CIRCULAR N° 2

LICITACIÓN PÚBLICA N° 15/ 26

EXPEDIENTE N° 500-001284-26

OBRA: CONSTRUCCIÓN PLAYÓN POLIDEPORTIVO CUBIERTO ESCUELA RICARDO GUIRALDES - IGLESIA.

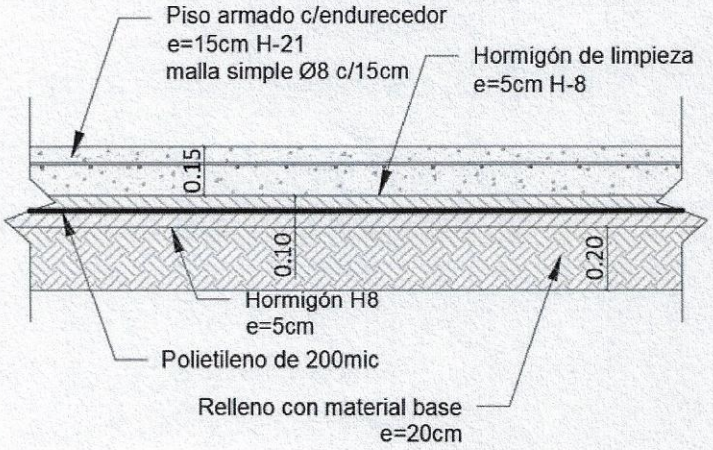
De acuerdo a toda la documentación licitatoria, Pliegos de especificaciones técnicas y planos se interpreta la siguiente composición de suelo/piso interior.

¿Es correcta esta interpretación?

Ver respuesta **N° 7** y **N° 8.**
